# УПРОЩЕНИЕ КОНСТРУКЦИИ ПАНЕЛЕЙ РМВ

**METTЭM**

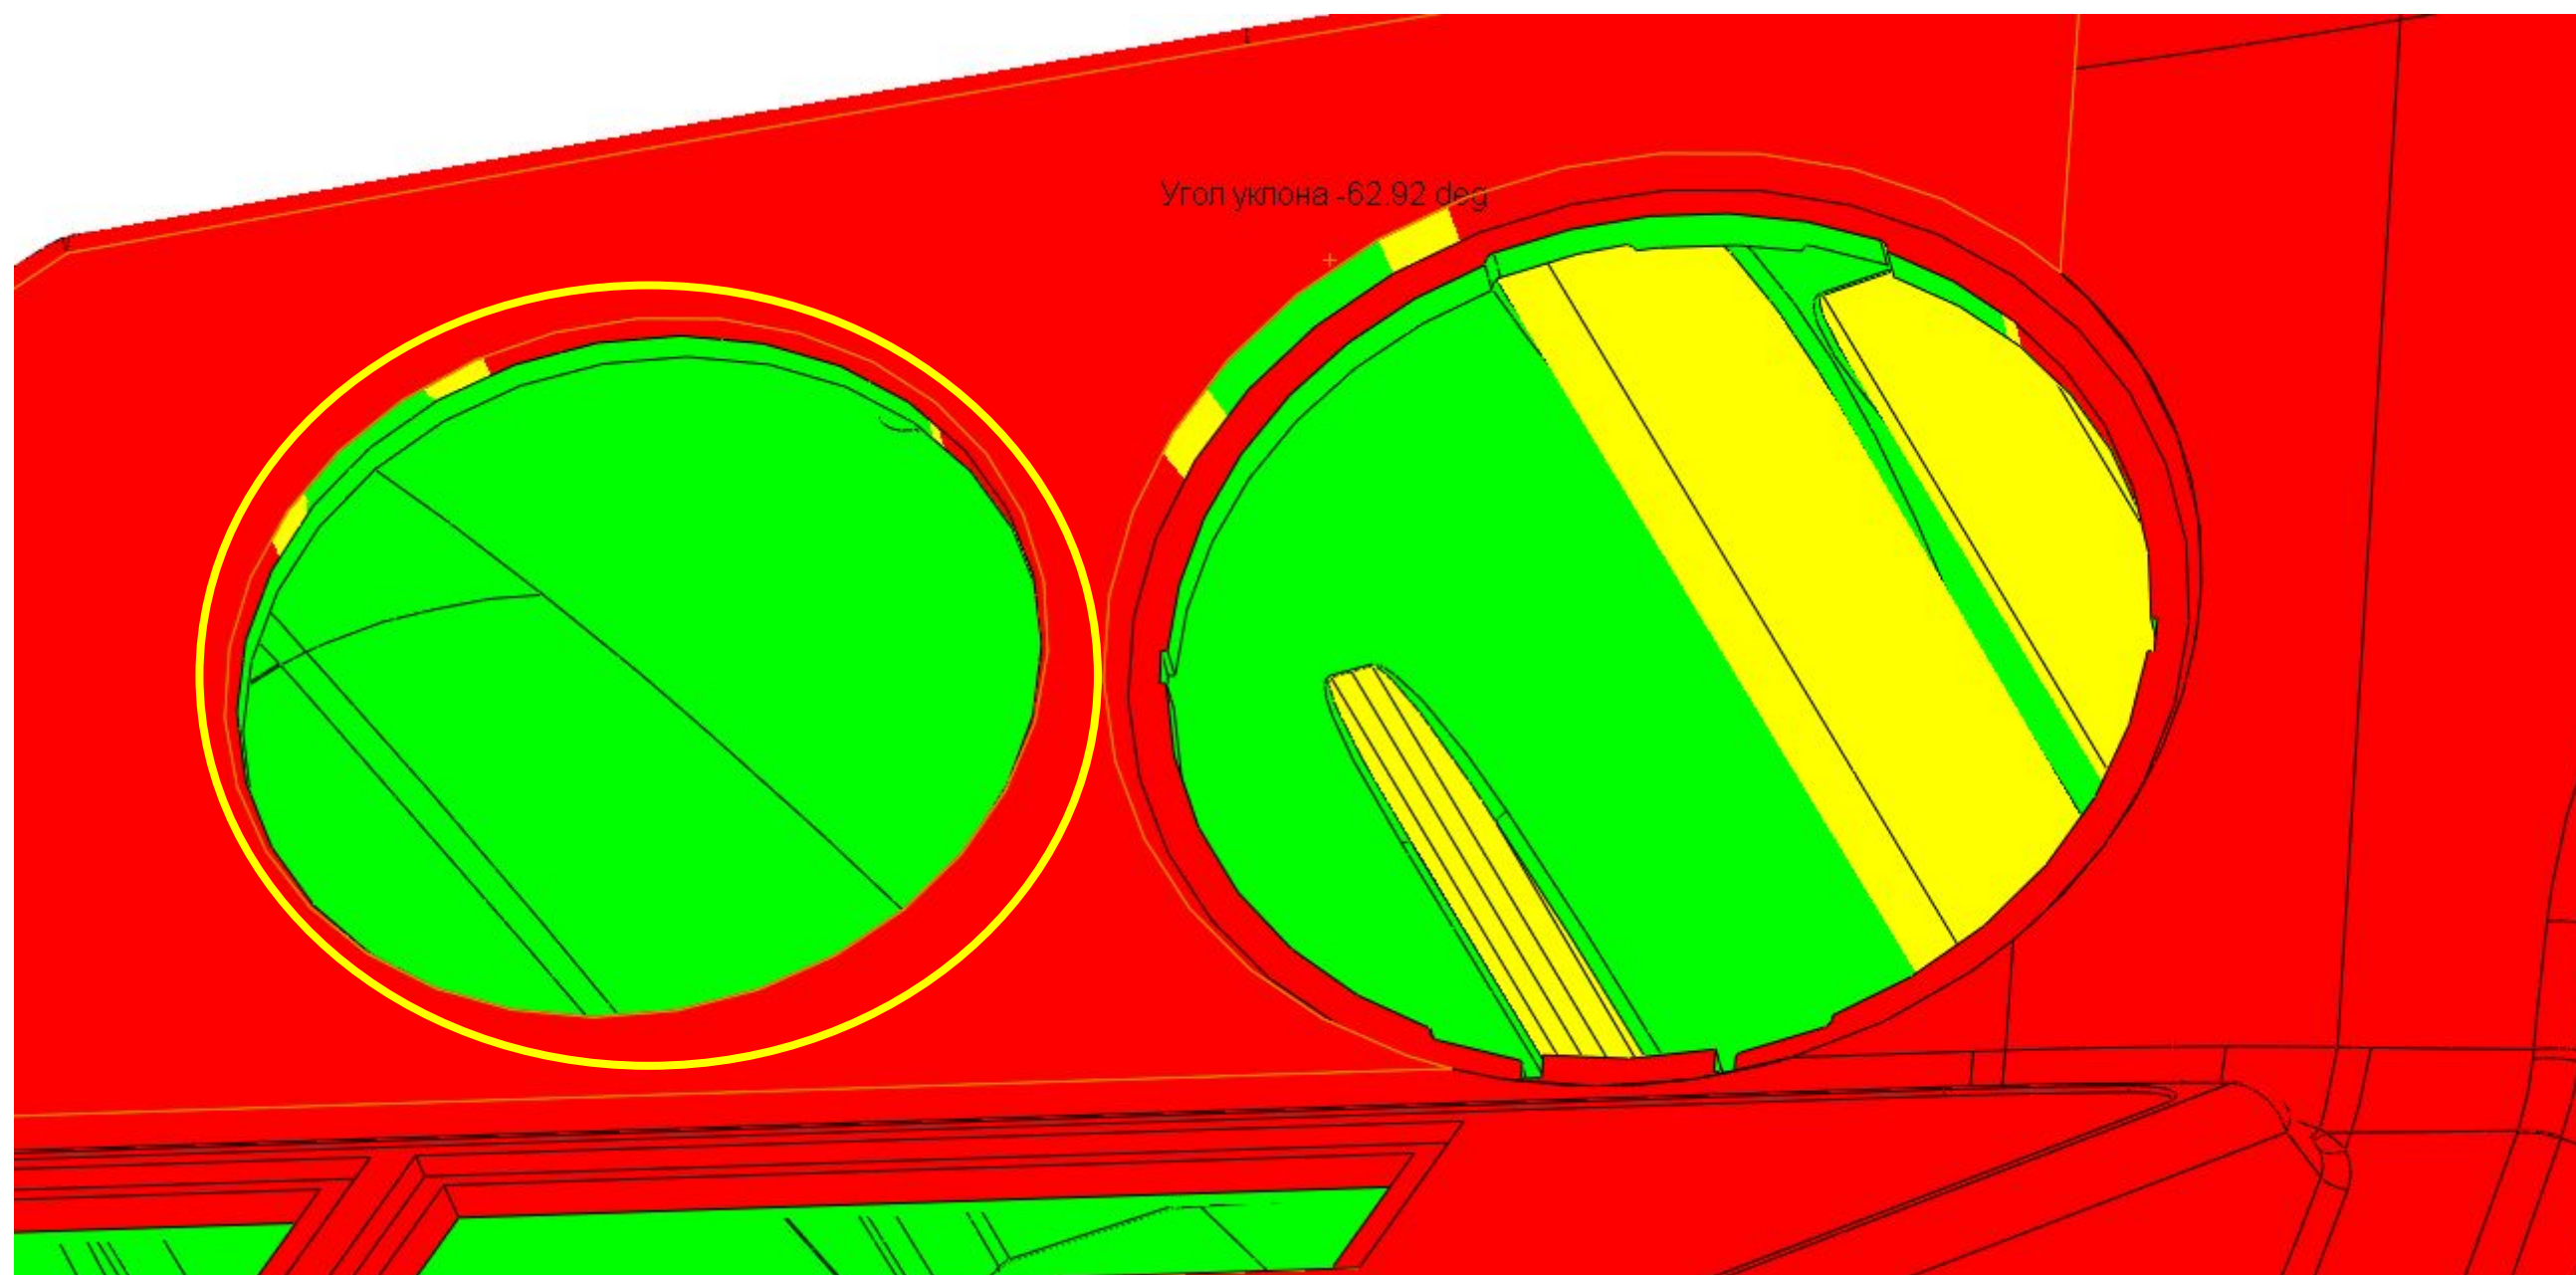
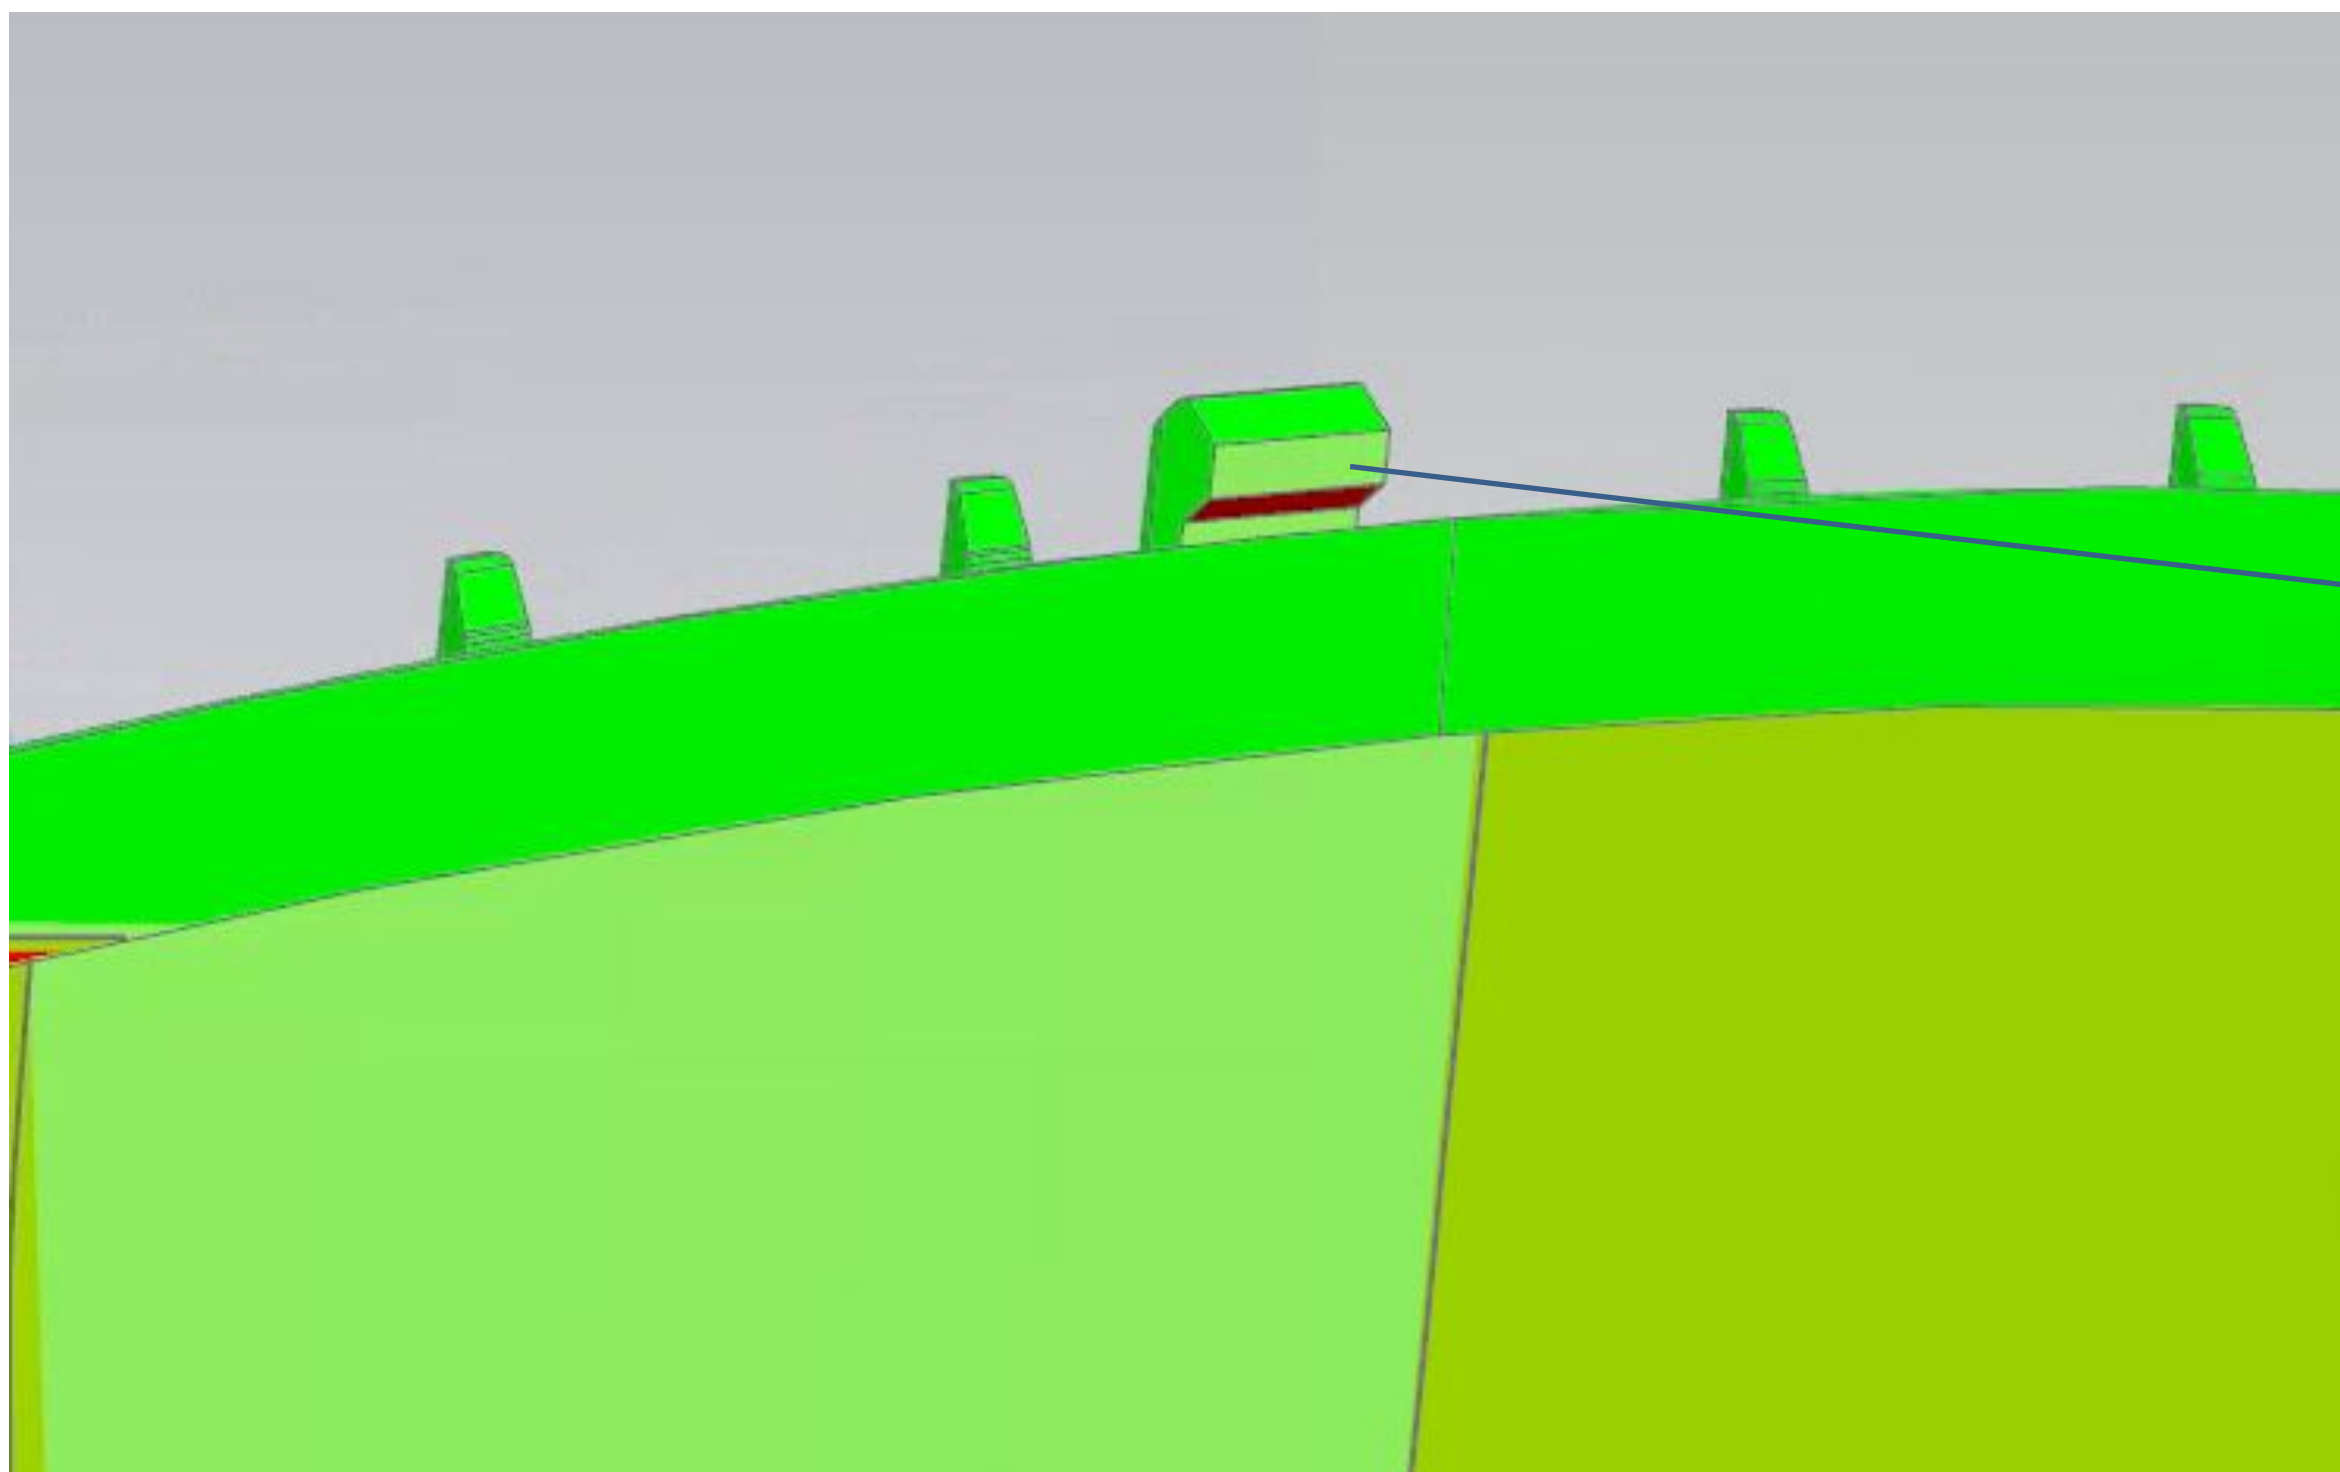
Реализовать оформление отверстий под переключатель света без подвижных элементов:

1. Увеличить угол фаски для исключения поднутрения.
2. Половину отверстия формировать матрицей, вторую половину пуансоном.

???

Данный элемент удалили  
из конструкции

С остальных поднутрений съем ручной
